**Nota zienswijzen en ambtshalve wijzigingen**

**BESTEMMINGSPLAN “Veldstraat ongenummerd”**

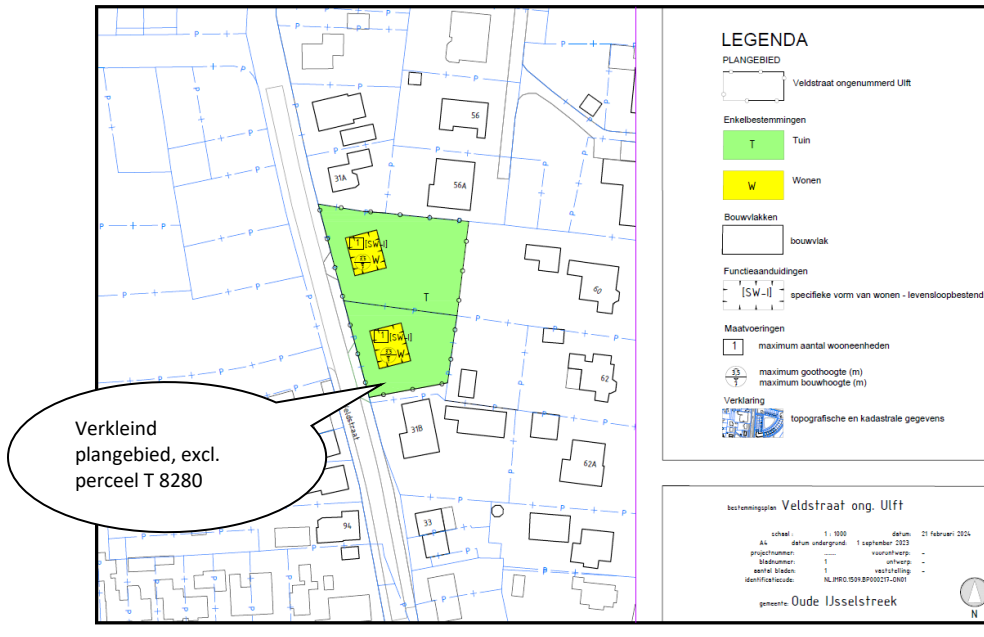
1. Indieners maken bezwaar dat perceel kadastraal bekend sectie T, nummer 8280 onderdeel is van het plan. Indieners zijn hiervan sinds 2022 eigenaar;
2. Indieners zijn van mening dat de twee te vervallen parkeerplaatsen aan de Velstraat tot parkeeroverlast zal leiden;
3. Indieners zijn van mening dat de nieuwe woning te dicht op de eigen woning, Veldstraat 31B komt te staan;
4. Indieners achten de inrichting van het plangebied een aantasting van waardevol groen.

- Ad 1: In de voorbereiding van de bestemmingsplanprocedure is de gewijzigde eigendomssituatie per abuis niet meer verwerkt. Dit wordt gecorrigeerd. Het perceel kadastraal bekend sectie T, nummer 8280 zal geen onderdeel meer zijn van voorliggende planherziening.

- Ad 2: Het uitgevoerde parkeeronderzoek heeft aangetoond dat de lage parkeerdruk ter plaatse van het plangebied zodanig is dat twee vervallen parkeerplaatsen niet tot overlast zal leiden. Deze parkeerplaatsen worden nauwelijks gebruikt en in de straat en op gronden van indiener van de zienswijze is voldoende parkeerruimte.

- Ad 3: De bouwvlakken zijn logisch centraal op de kadastrale percelen gesitueerd. De afstand van de linkse woning tot het bouwvlak van indiener bedraagt circa 10 meter. Deze afstand doet recht aan de ritmiek in afstanden in de bestaande woonbebouwing aan de Veldstraat. Deze afstand is ook vanuit oogpunt van bijvoorbeeld privacy en lichtinval voor indiener voldoende om te kunnen concluderen dat de ontwikkeling niet in strijd is met een goede ruimtelijke ordening.

- Ad 4: Bij de inpassing van de bouwvlakken is zorgvuldig gekeken naar de bestaande groene situatie. Er worden alleen centraal enkele onderstandige bomen verwijderd en de waardevolle bomen in de rand en buurtuinen – waaronder uiteraard de bomen op perceel kadastraal bekend sectie T, nummer 8280 – blijven behouden. Hiervoor is een voorwaardelijke verplichting in artikel 6.4 van het bestemmingsplan opgenomen. Uit de quickscan natuurtoets blijkt ook dat er met het plan geen nadelige effecten zijn voor flora en fauna.
